III. ADMINISTRACIÓN LOCAL**EXCMO. CABILDO INSULAR DE GRAN CANARIA****Consejería de Gobierno de Política Territorial y Paisaje****Oficina de Apoyo al Órgano de Evaluación Ambiental****ANUNCIO****146**

ASUNTO: Evaluación ambiental simplificada para la emisión de informe de Impacto ambiental del proyecto denominado “Canalización y suministro de energía eléctrica para el albergue de Tamadaba”

Acuerdo del Órgano Ambiental de Gran Canaria de fecha 9 de enero del 2026, por el que se formula el INFORME DE IMPACTO AMBIENTAL CON CONDICIONANTES

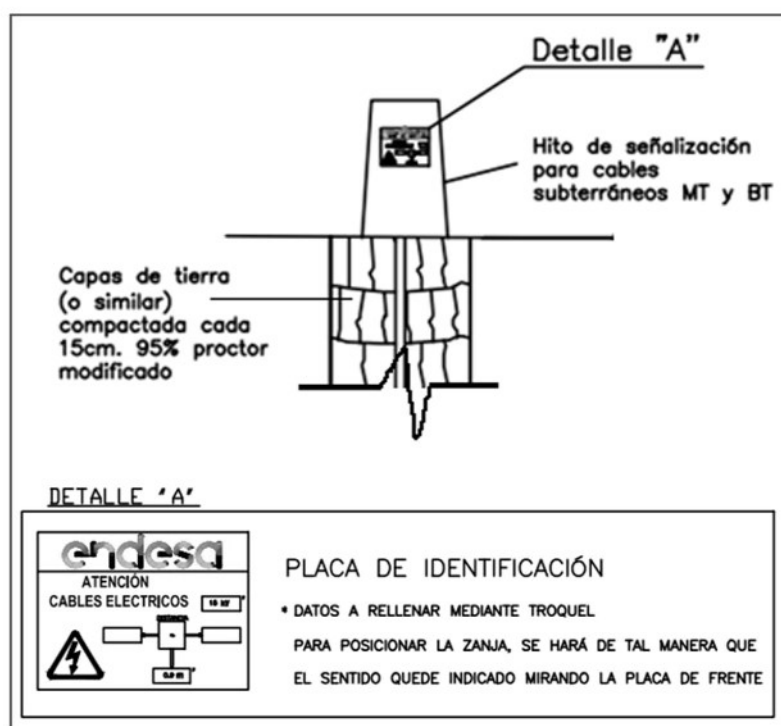
Al respecto de la señalización de la línea, y conforme al apartado 4.2 del RD223/2008, la canalización deberá tener una cinta de señalización que advierta de la existencia del cable eléctrico de A.T. que cubra la proyección en planta de los cables, admitiéndose también la colocación de placas con doble misión de proteger mecánicamente y soportar un impacto puntual de una energía de 20 J. en cuanto a los mojones de señalización se utilizarán los que figuran en el grafico siguiente:
